OBJET : Commande publique - Autorisation de signer l'avenant n°3 au marché n°10M040 "Centre de Stockage des Déchets Ultimes de l'Arbois - Exploitation de la deuxième phase du Bassin n°3"

AVENANT N° 3 AU MARCHE N°10M040 du 22 Octobre 2010

**ANNEXE N°1 : PROGRAMME TECHNIQUE DE REALISATION DES
OUVRAGES DE POMPAGE ET DE DRAINAGE DES LIXIVIATS**

| BIOREACTEUR DE L'ARBOIS – AIX EN PROVENCE (13) MISE EN PLACE D'EQUIPEMENTS DE DRAINAGE ET POMPAGE DES LIXIVIATS ET BIOGAZ DES CASIERS 6 ET 7 DU BASSIN B3 | |

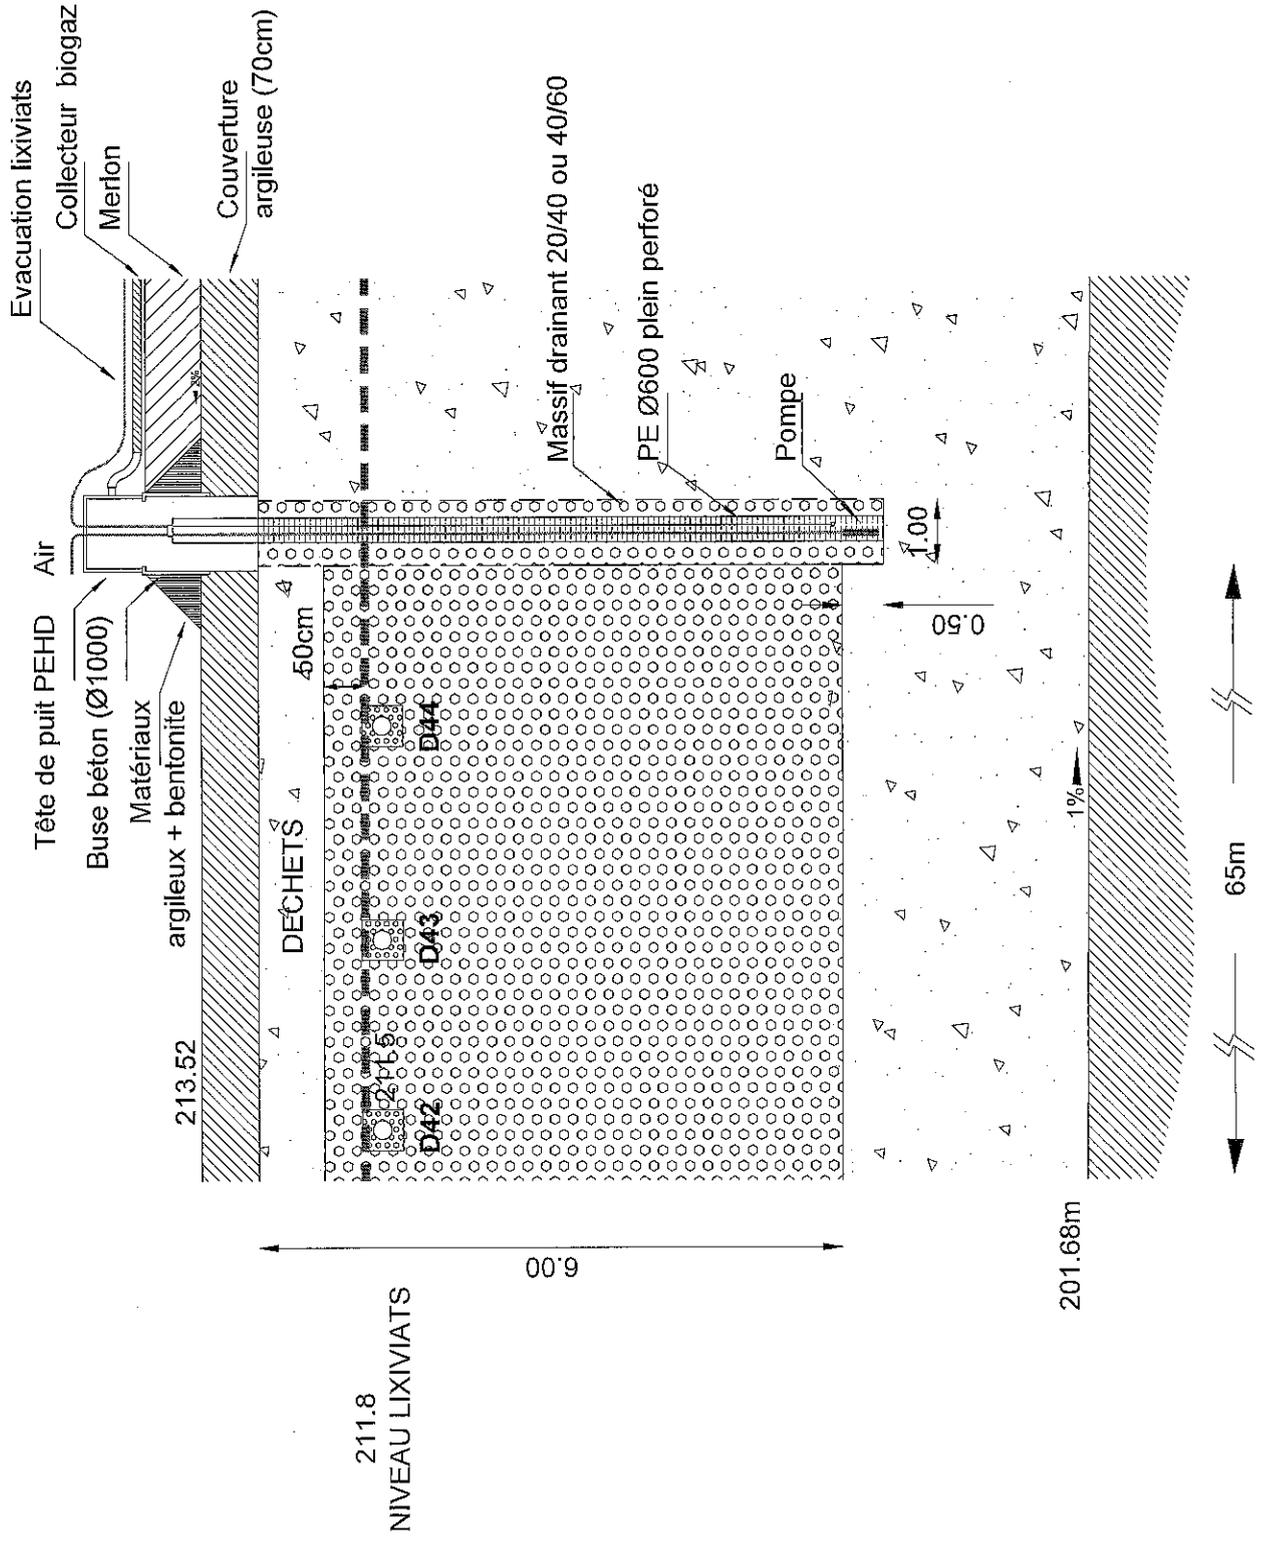
Le biogaz capté dans les puits sera acheminé via des collecteurs en PEHD 200 mm SDR 17. Les collecteurs devront présenter une pente de minimum 2% afin de permettre l'écoulement des condensats vers un point bas (pot de purge ou puits de pompage).

Chaque collecteur biogaz sera raccordé directement au collecteur biogaz principal ceinturant le bassin B3. Il sera posé sur un merlon d'environ 1 m de haut.
